Arrêt officiel et fin de la série de serrures 100

Série 100

Tête de serrure à mortaiser

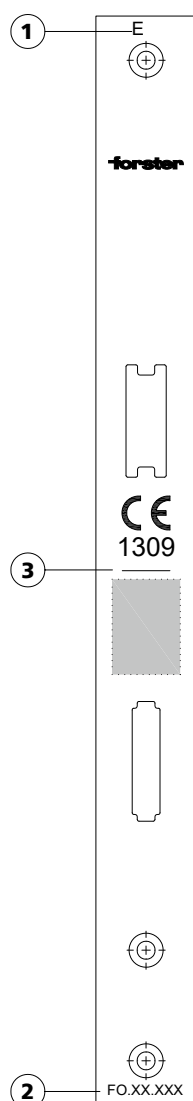
Pour pouvoir déterminer la série à laquelle appartiennent des composants, il existe quelques caractéristiques extérieures qui permettent de faire la différence. Celles-ci apparaissent le plus clairement en observant la série de serrures 200. Voici quelques caractéristiques et nouveautés sur les têtes de serrure à mortaiser et de la crémonne anti-panique qui n'apparaissent pas sur la série 100.

1 Schliessfunktion /
Fonction de fermeture /
Locking function
W, L+W, E, D, B, EDS

2 Gruppenartikelnummer /
Numéro de la groupe d'articles
Group article number
z.B. / par ex. / e.g. FO 14.162

3 Strich zur Kennzeichnung Nussmitte /
Ligne de marquage du centre de la fouillot carrée /
Line for marking square follower centre
